京都大学複合原子力科学研究所の原子炉施設
[京都大学臨界実験装置(KUCA)]の変更に係る
設計及び工事の計画の承認申請書

(KUCA軽水減速炉心用低濃縮燃料要素の製作)
(KUCA固体減速炉心用低濃縮燃料要素の製作)

京都大学複合原子力科学研究所

2022年9月30日

②の回答についての説明(軽水)

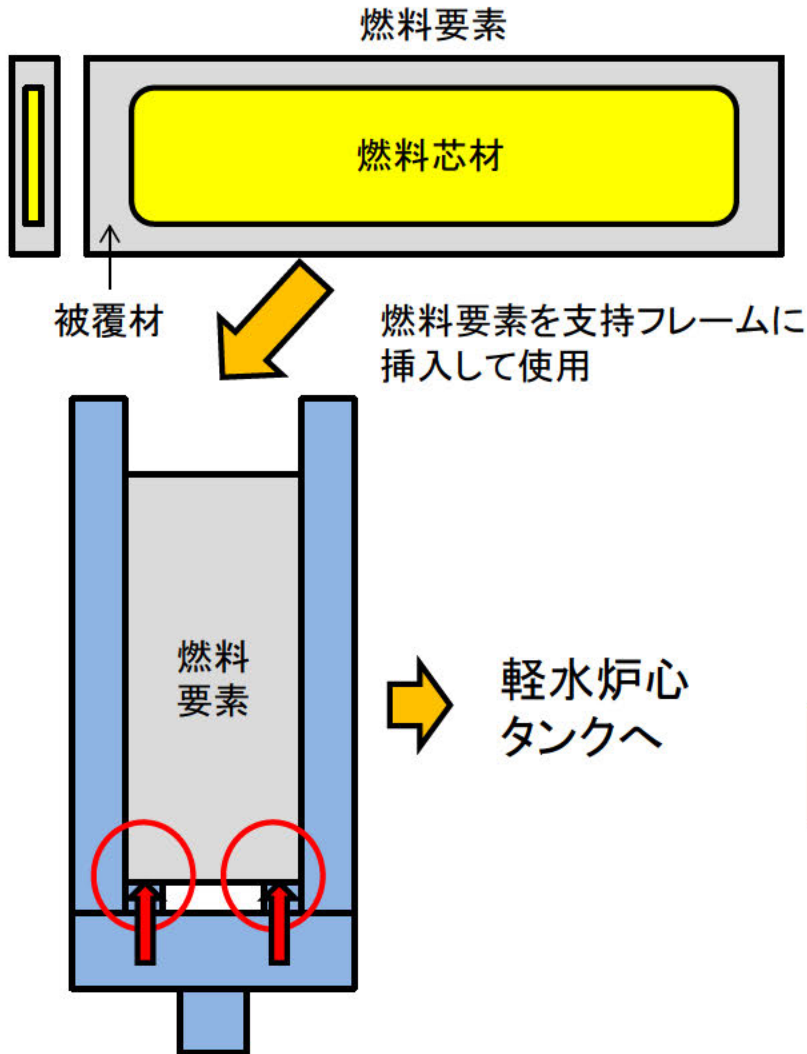
技術基準規則第22条の第1項、第2項に関連して、申請書の添付においては、被覆材の附加荷重及び自重の応力評価しか説明されていない。例えば、STACYの設工認では、燃料の設計条件として最高使用圧力及び最高使用温度を申請書の本文に記載した上で、添付の説明書で運転時の圧力、温度、放射線、荷重等の説明がなされている。適合性への審査においては、これらの説明が必要と考えている。

申請書添付の適合性への説明書:第22条の説明を修正する。(赤字修正部分)
なお、第3項の説明は変更なし

軽水減速炉心における最大熱出力は100Wで放射線の影響は低く、また、最高使用圧力は常圧、最高使用温度は90°C(運転時の異常な過渡変化での温度上昇は最大でも約2°C以下)と低いため、燃料芯材及び被覆材による有意な相互作用はない。また、評価計算書Aに示したとおり、照射によるスウェリングでの体積増加率 dV/V は[REDACTED]と小さく、また、温度上昇が2°C以下と低いため、異常をもたらすような熱応力、ブリスト(400°Cを超えないことが基準)は発生しない。使用する被覆材も、これまでKUCAで約45年間使用していたものと同様アルミニウム合金であり、使用条件も変わらないため腐食のおそれはない。以上のことから、運転時においても、物理的および化学的性質を保持できるものである。また、材料検査、外観検査及び寸法検査を実施し、適切な材料及び構造であることを確認する。

燃料要素被覆材と燃料フレームが接する箇所(図の赤い部分)に加わる自重と水圧による負荷を考慮する

燃料要素は熱間圧延加工によりアルミニウム製板でウランシリサイド・アルミニウム分散型燃料の燃料芯材を挟み込んだ構造である。燃料要素は標準型燃料板支持フレームに収納されて炉心格子板に固定され、常圧の条件下で使用されるため、燃料芯材の強度は考慮せず、負荷がかかる被覆材へ附加荷重及び自重を評価対象とする。

アルミニウム被覆材の耐力に対して十分に小さく、要求事項に適合する設計
